## Besvarelse af høringsvar fra Arter og Naturbeskyttelse vedr. screening af etablering af støjskærm på Ribevej i Vojens

Notatet der henvises til er med titlen 'Flagermusundersøgelse - Støjskærm Vojens'.

Figur 1 Opstilling med stige

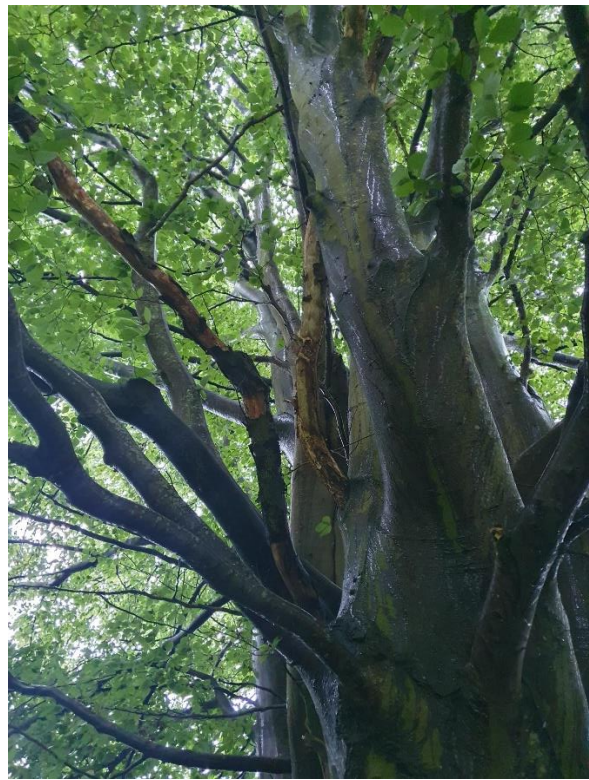
Miljøstyrelsen bemærker, at der bør redegøres for, hvordan besigtigelsen efter flagermus er blevet foretaget, og om besigtigelsen følger de tekniske anvisninger.

Besigtigelsen er foretaget ad 2 omgange hhv. d. 15.05.2024 og d. 09.08.2024 for at klargøre behovet for at opsætte lytteudstyr som følge af den tekniske anvisning. Gennemførelsen af lytteundersøgelser jf. 'Forvaltningsplan for flagermus, 2013' vil være relevant såfremt at man på baggrund af besigtigelsen ikke har kunnet afvise en potentiel tilstedeværelse af yngle- og rastesteder for flagermus. Det vurderes efter denne besigtigelse at der ikke er behov for lytteundersøgelser.

Besigtigelserne havde fokus på fund af flagermusegnede træer med kriterierne beskrevet i notatets afsnit 4 og blev udført fra terrænhøjde og hertil er træerne ligeledes inspiceret med stige i op til ~5 m højde afhængigt af de fysiske forhold omkring de enkelte træer. Hertil var kikkert medbragt. Denne blev dog ikke fundet aktuel at anvende.

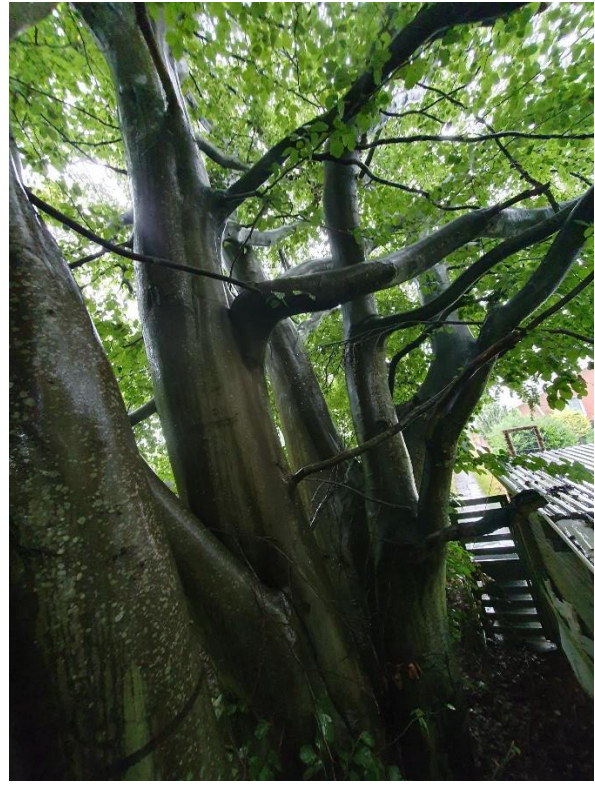
Der bør desuden redegøres for, hvad der ligger til grund for vurderingen af at træerne ikke er flagermusegnet (lift, klatre, andet?). Miljøstyrelsen gør opmærksom på, at det kan være vanskeligt at se ind- og udflyvningshuller fra jorden jf. forvaltningsplanen for flagermus s. 25.

Kommentaren er taget til efterretning og Sweco har efterfølgende foretaget en sekundær besigtigelse d. 09.08.2024 med en 4,2m høj stige for at forbedre udsynet ift. potentielle hulheder i træet. Billeder fra denne besigtigelse er vist nedenfor. Der er fortsat ikke fundet træer egnet som yngle- og rastested for flagermus grundet mangel på hulheder og løs bark.

*Figur 2 Træer fra lokation nr. 1 vist med andre billeder end i notatet. Træerne har tykke stammer, men barken er intakt uden løse områder og de meget små og begrænsede hulheder der var, er lodret udformet hvilket flagermus vurderes ikke at bruge grundt tilstrømning af vand. Træerne er fortsat ikke vurderet som værende egnede som yngle- og rastested for flagermus.*
